**REFERENCIA: CONTRATO DE OBRA PUBLICA CO1.PCCNTR.7109719, CUYO OBJETO ES: CONSTRUCCIÓN DE UNA INFRAESTRUCTURA TURÍSTICA Y NÁUTICA PARA EL DEPARTAMENTO DE SANTANDER**

**ASUNTO: CONCEPTO REVISIÓN DISEÑO MURO DE CONTENCIÓN PLAZOLETA TRAMO 1, TRAMO 2 y TRAMO 3.**

**ASUNTO:** USO DE CINTA PVC EN JUNTAS DE CONSTRUCCIÓN MUROS DE CONTENCIÓN CENTRO NAUTICO TOPOCORO.

**ASUNTO: CONCEPTO TÉCNICO – USO DE CINTA PVC EN JUNTAS DE CONSTRUCCIÓN DE MUROS DE CONTENCIÓN CENTRO NÁUTICO TOPOCORO**

Figura 1: Disposición cinta PVC

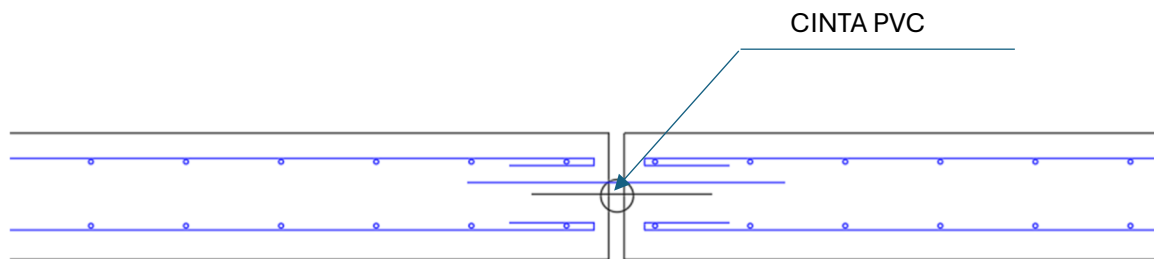
Espesores >25cm cinta PVC 22cm

Espesores ≤25cm cinta PVC 15cm

No obstante, se recomienda complementar la justificación técnica indicando que el criterio principal para la selección de la cinta PVC se encuentra asociado a las condiciones de estanqueidad, constructibilidad y comportamiento de una junta sin movimiento, más que únicamente a los esfuerzos estructurales reportados para los muros.

Por ende y bajo las condiciones de esfuerzo de los muros el esquema de cinta PVC propuesto en la figura 1 es válido.

**Figura 3:** Esfuerzos en muro de 25cm. Max 252kPa.

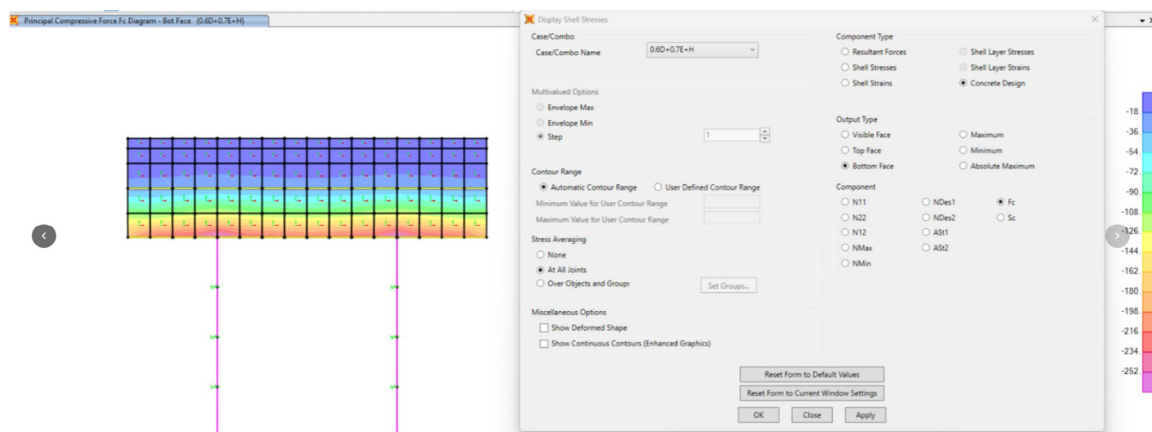
En el caso de los muros de hasta 25cm de espesor se observa que el esfuerzo en la base del muro no supera las 373kPa y por ende es viable el uso de la cinta de 15cm.

**Figura 4:** Esfuerzos en muro de 30cm. Max 520kPa.

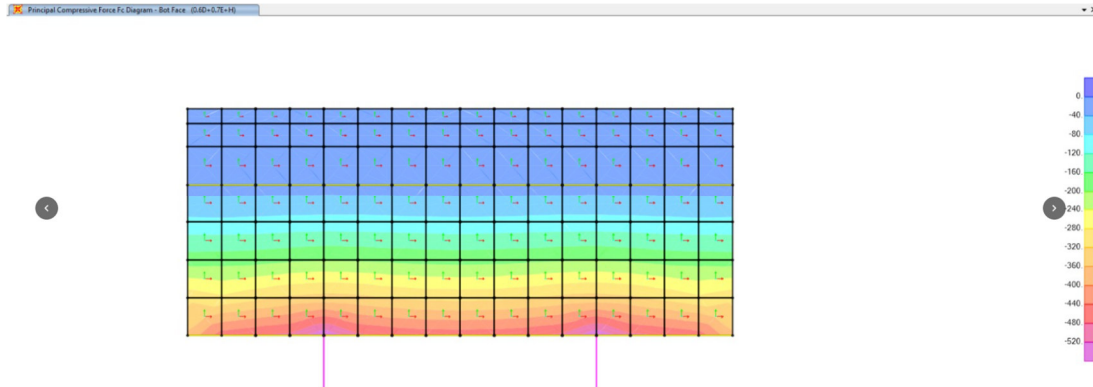
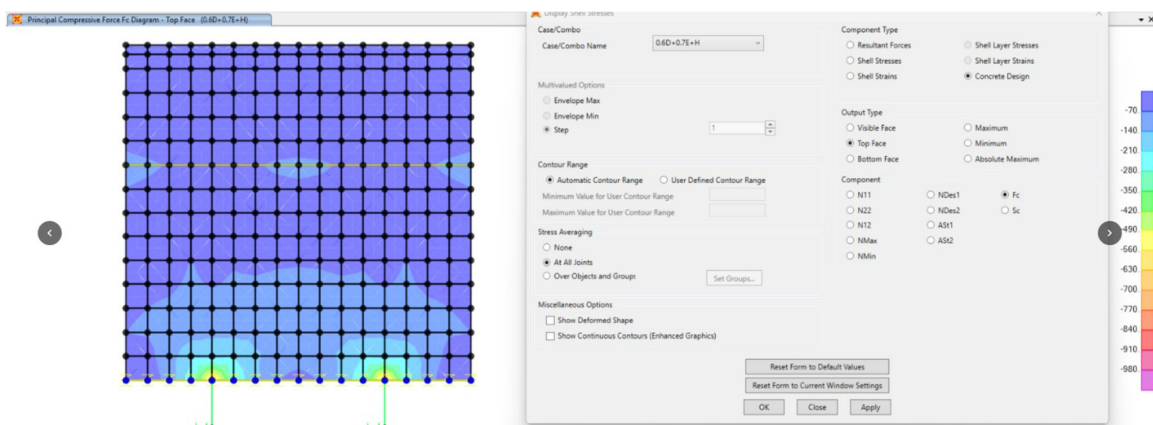
En el caso de los muros que superan los 25cm se observa que los esfuerzos ascienden, pero encontrándose en el rango para el uso de la cinta de 22cm.
